日本学術会議見解「ALPS処理水の海洋 放出の影響評価と課題」（案）

コメント

日本学術会議原子力総合シンポジウム2025

2026年1月19日

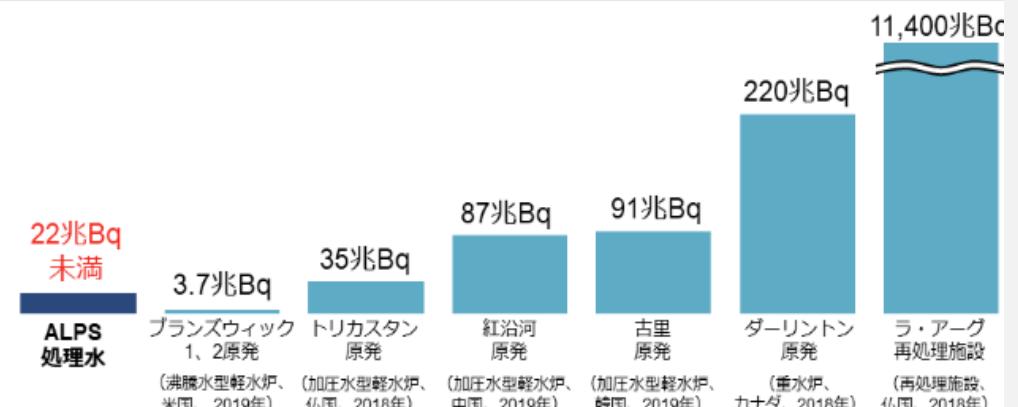
海洋放出により、処理水は4%減少。問題は「処理水」の65%は基準値を超える核種をまだ含んでいる「処理途上水」であること =このリスクを再認識する必要がある

ALPS処理水と世界の原子力施設におけるトリチウム（液体）の年間処分量

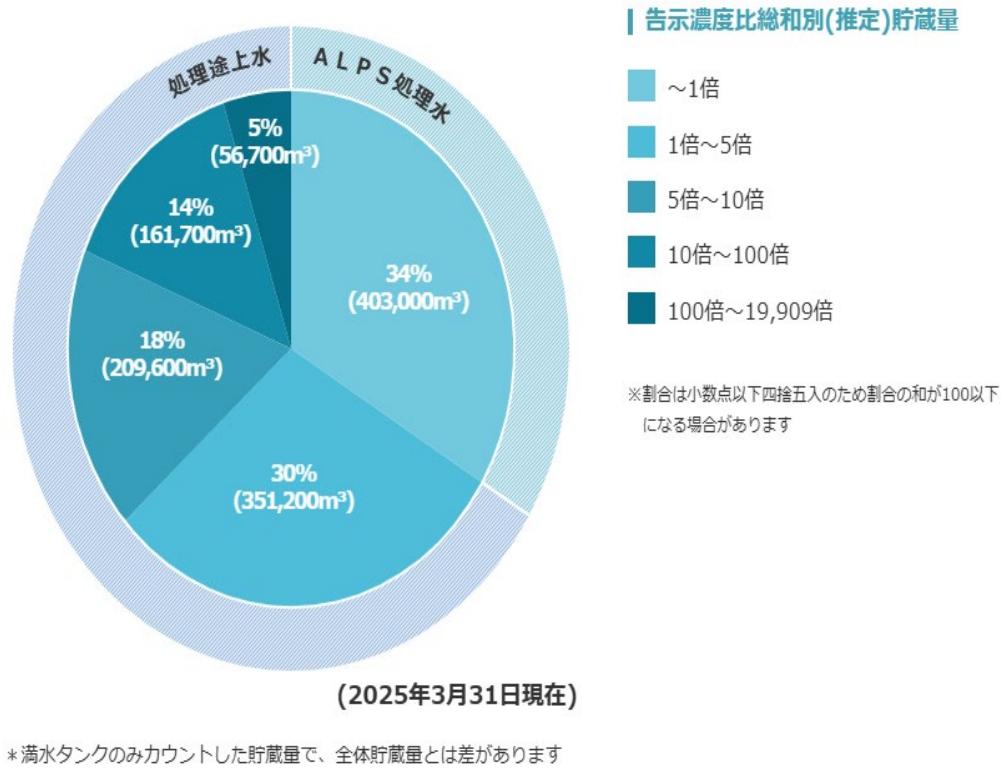
- 「トリチウム以外の核種の海産物への濃縮の程度の不確実性、さらには風評被害への対応など、長期的視点での継続的評価と科学的情報発信が求められている」
よく使われる右の図はトリチウムだけを比較していて誤解をまねく。
- ALPS 処理水とは「ALPS で浄化処理した結果、トリチウム以外の核種について、環境放出の際の規制基準を満たす水」を指す
この表現が正しい。
